工程指示 / 要求簡箋(E.I.)

工程指示編號：EI / 3267 / 21

工程編號：J - 852

工程名稱：亞皆老街中電

名稱	偏林箱	制圖	胡冬雲	2020. 12. 28	修改	A	B
材料	3.0MM鋁板	復核			日期	2021. 4. 8	2021. 4. 27
顏色	MILL 綠化	批准			圖號	T1C/W9

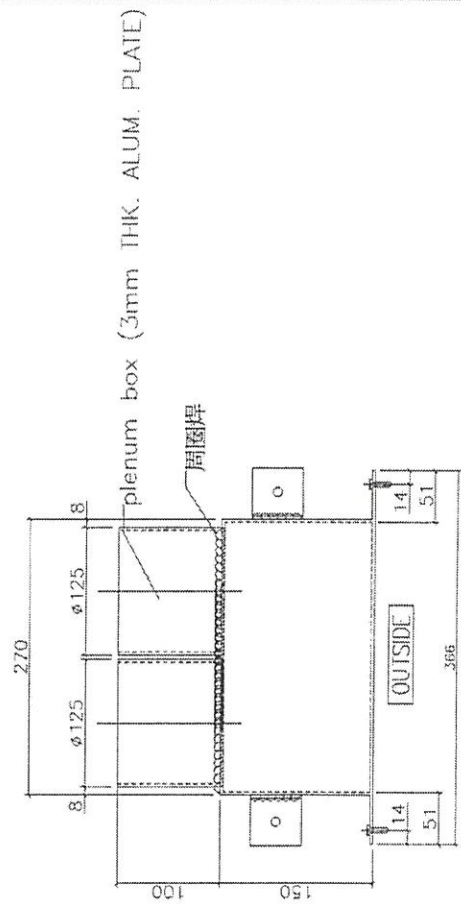
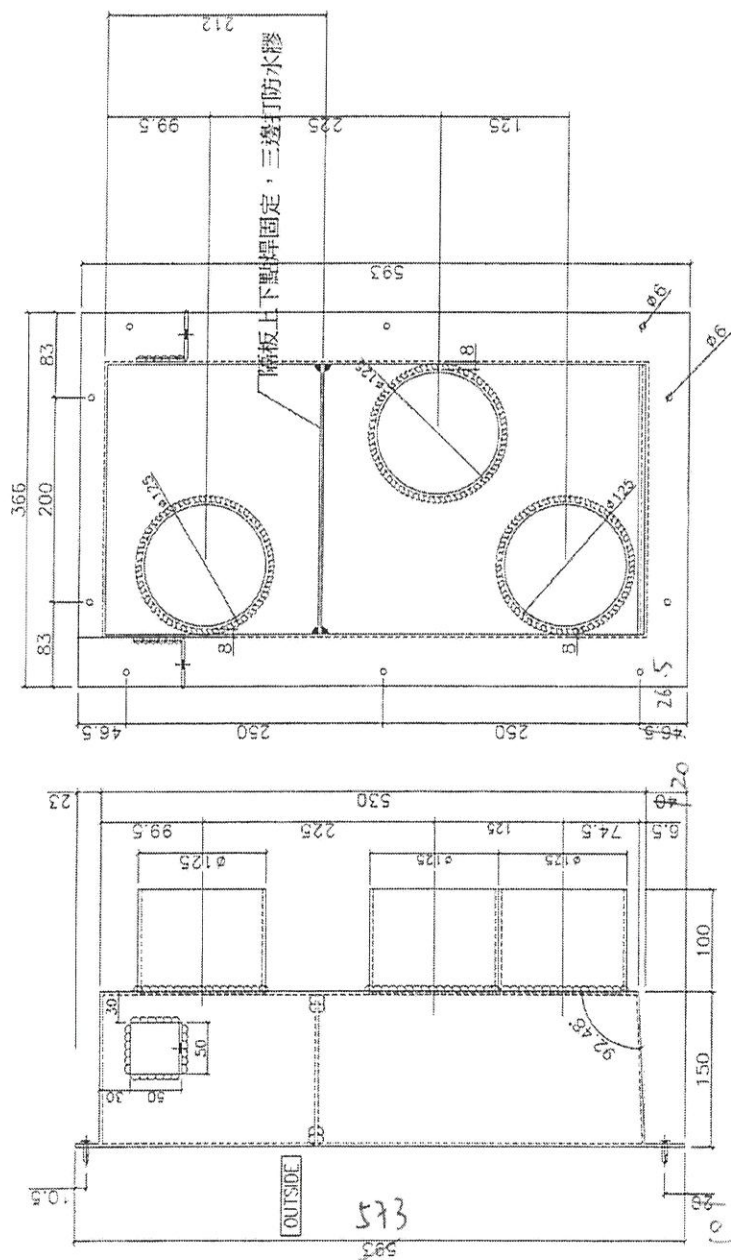
B 版：已修改 TIC/W9 加工圖
